目前51变频柜机室外机电控在市场上并存有源PFC和无源PFC两种方案，两种方案在接线方式上存在很大差异，二者之间不能通用。为保证售后维修能正常进行，特做此有源PFC方案和无源PFC方案售后区分的技术指引。

二、 有源PFC和无源PFC室外电控实物照片示意图

三、 有源PFC方案和无源PFC方案的接线指引：

有源PFC方案室外电控全景图

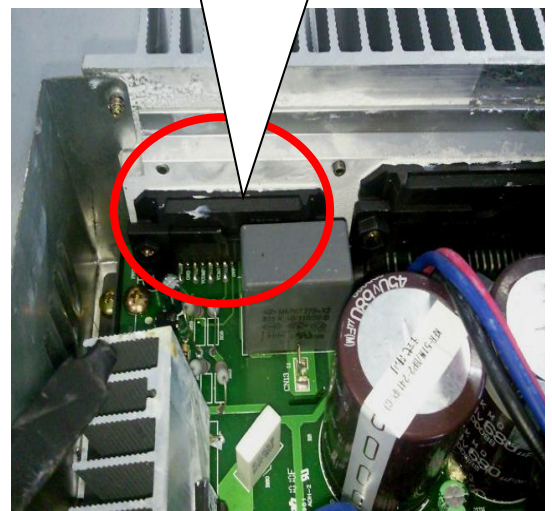
1、有源PFC电控图片：

有源PFC模块局部图

无源PFC方案室外电控盒全景图

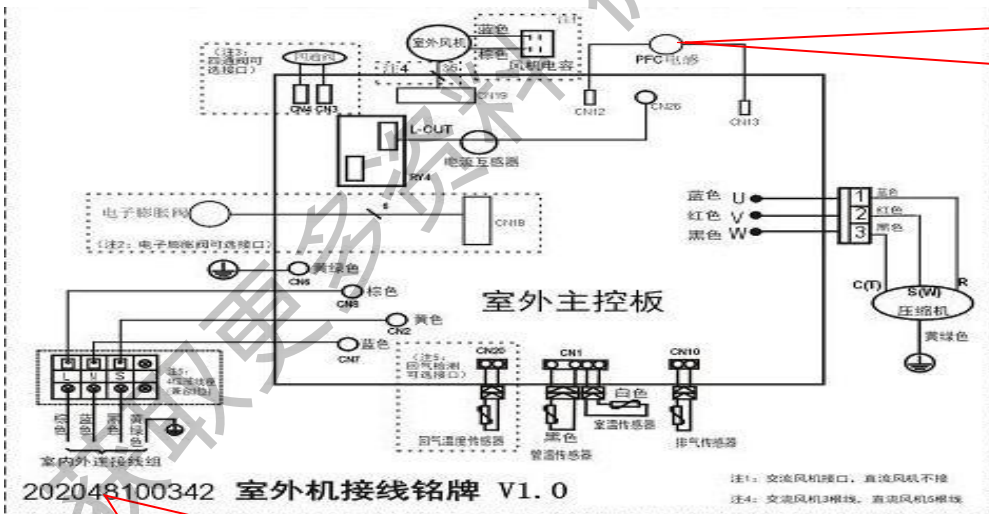
2、无源PFC电控图片：

无源PFC在对应位置为整流桥堆

202048100342 室外机接线铭牌 V1.0

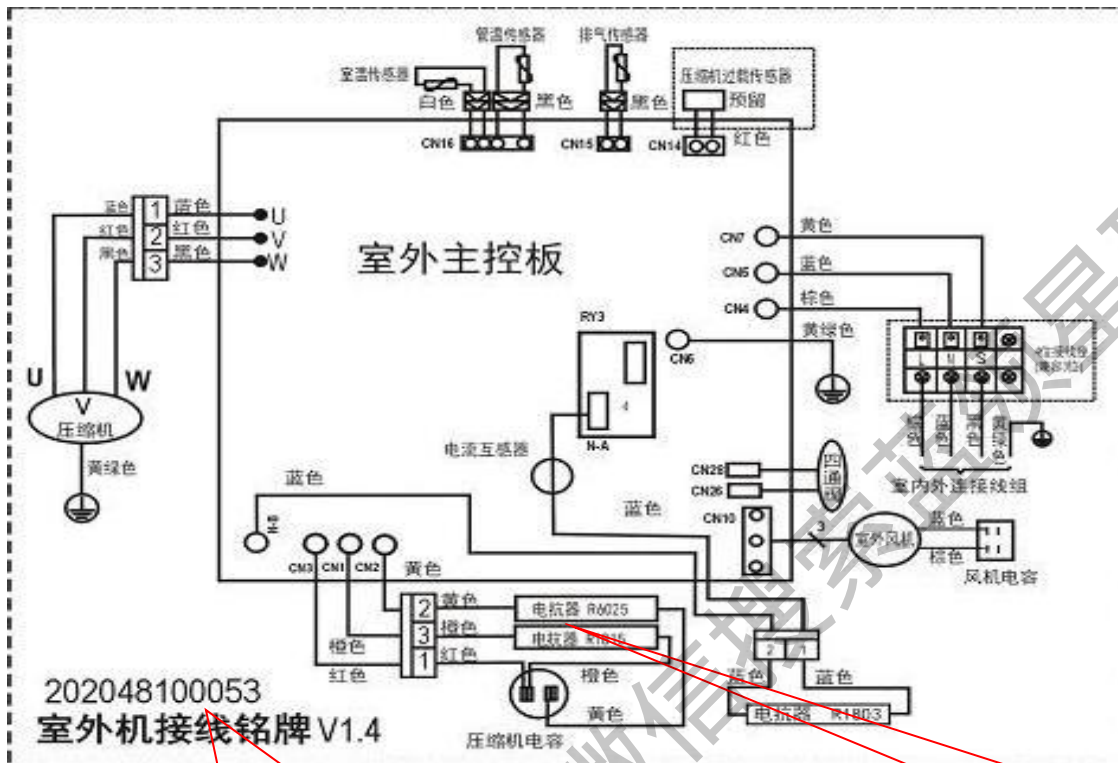
有源 PFC 方案的接线铭牌编码为 202048100324

无源 PFC 方案的接线铭牌编码为：202048100053

无源 PFC 方案接线铭牌上有电抗器的接线方式。
